## 電気用品安全法の技術基準不適合のお知らせとお詫び

商品名：手元スイッチ付グルーガン

商品コード：070864243

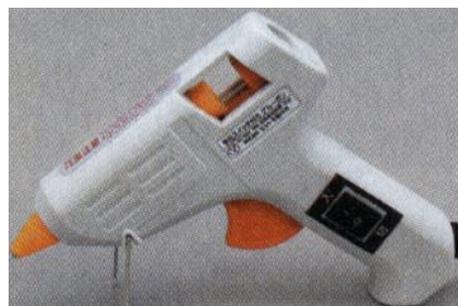
1. 取扱説明書において、電源コードが破損した場合のコードの交換に関する記載がなかった事が判明。
2. スイッチに接続する端子にロック機構がなく、内部の電源電線の固定要素がないため、外れた際に強化絶縁が規定値未満に減少した。
3. 電源コードにおいて、クラスⅡ機器であるにも関わらず、クロロスルホルン化ポリエチレンゴム絶縁平型コードを使用していた。
4. 沿面距離、空間距離及び個体絶縁において、100V充電部が接触しているスイッチの外郭厚が0.94mmであった。

1. 改訂された取扱説明書（Ver.1）は下記アドレスより閲覧、ダウンロードが可能です。  
[https://www.ichinen-mtm.co.jp/pdf/product/bss\\_gluegun\\_manual\\_web.pdf](https://www.ichinen-mtm.co.jp/pdf/product/bss_gluegun_manual_web.pdf) (345KB)
- 2・4. 無料で該当箇所を修正させていただきますので、下記本件に対するお問い合わせ先までご連絡頂きますようお願い申し上げます。
3. 現在クラスⅡ機器（2重絶縁）として表示しておりましたが、クラス0機器（1重絶縁）に相当する平型コードを使用しており、改めてクラス0機器の技術基準適合の確認を行い、クラス0機器の表示を行う事と致しました。クラス0機器としては技術基準に適合しておりますが、改訂された取扱説明書を再度お読みいただき、電源コードの取り扱いにご注意いただき、安全にご使用いただきますようお願い申し上げます。
